Krycí list ZBV

II/272 Benátky nad Jizerou, připojení na silnici III/27212

Přeložka silnice III/27212

SO 101 / 003

obr.1

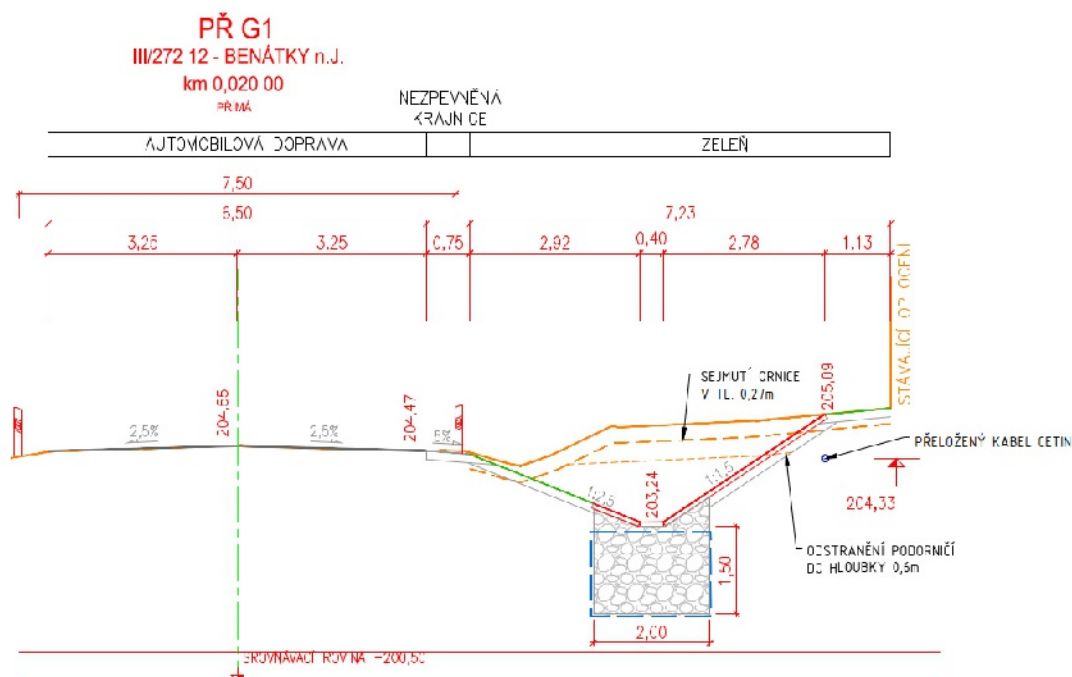
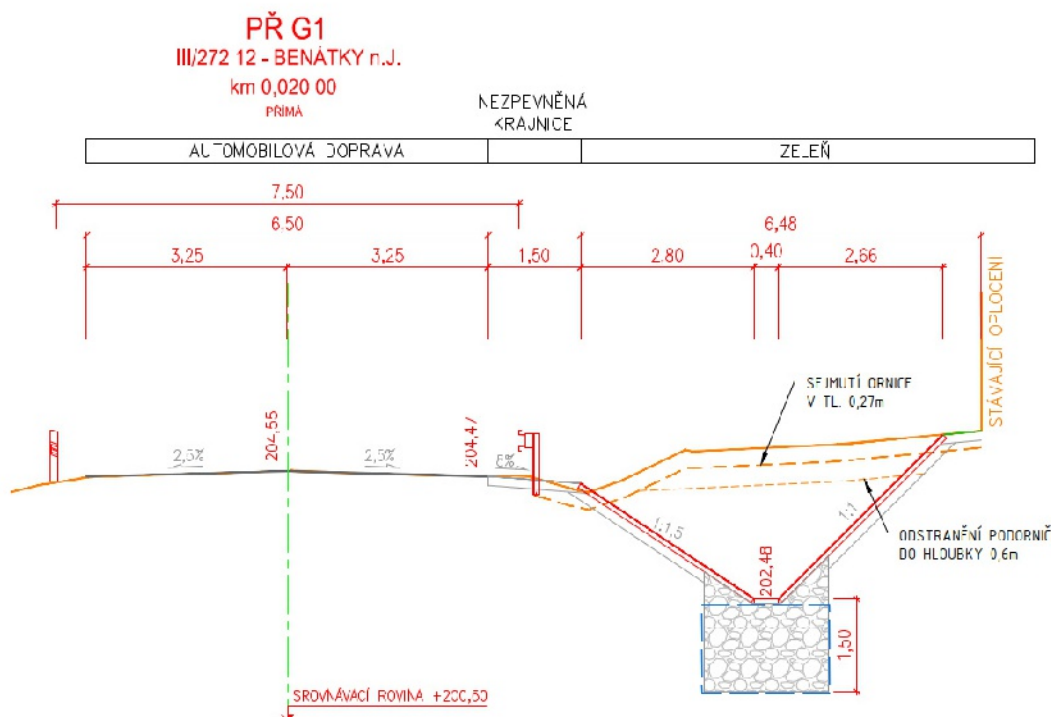
Obr. 1. Charakteristický řez nově navrhovaného řešení s vyznačenou polohou kabelu CETIN po provedení přeložky

Obr. 2. Původní charakteristická řez vycházející z PDPS

Námi předložený návrh upravuje odvodnění komunikace tak, že dochází v rámci přepočtu odvodu srážkových vod ke zmenšení vsakovacího objektu podél silnice III/27212, což má za následek změnu dimenze u dvou propustků. Z propustku pod hospodářským sjezdem na pozemek 1419/2 o původní dimenzi DN 1000 by bylo možné uvažovat o propustku DN 600 a propustek pod větví G by bylo možno zmenšit z DN 1200 na DN 1000.

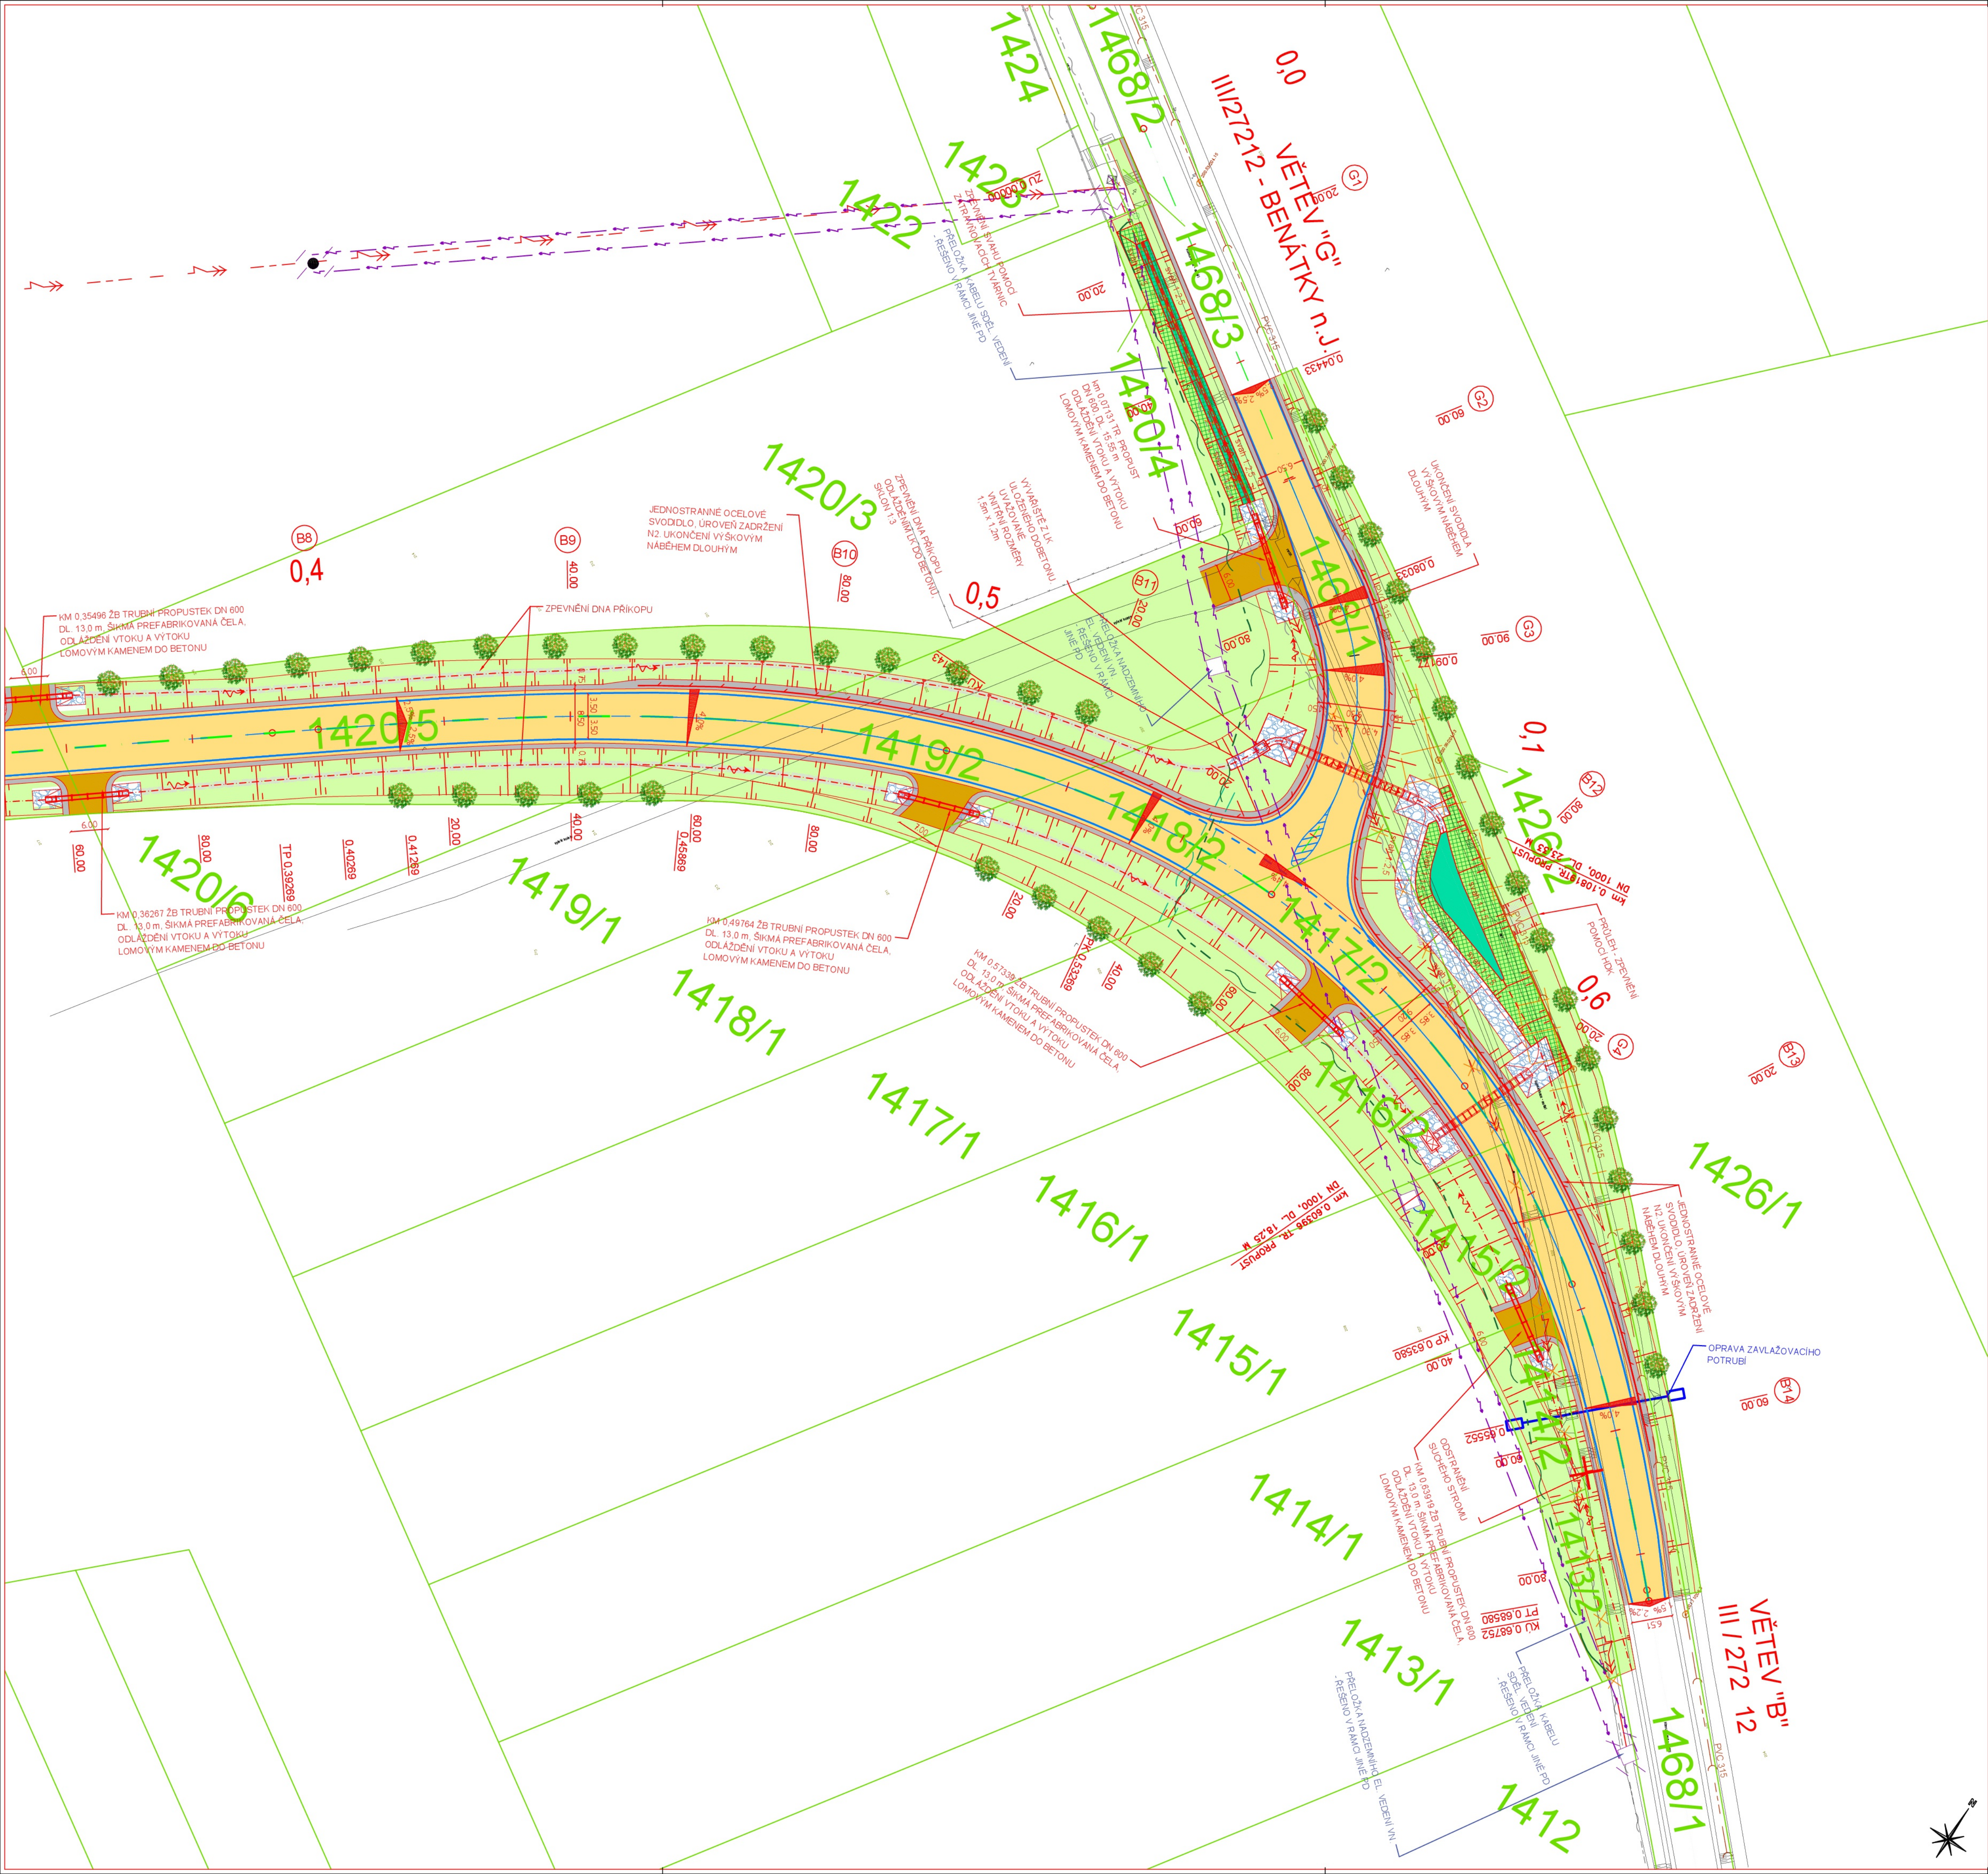
c			
b			
a	ZMĚNA HLoubKY PŘÍKOPU, SKLONU A ZPEVNĚNÍ SVAHŮ, ÚPRAVA NEZP. KRAJNICE, ÚPRAVA ROZSAHU SVODIDEL	21.11.2023	
č	text změny - odůvodnění	datum	podpis
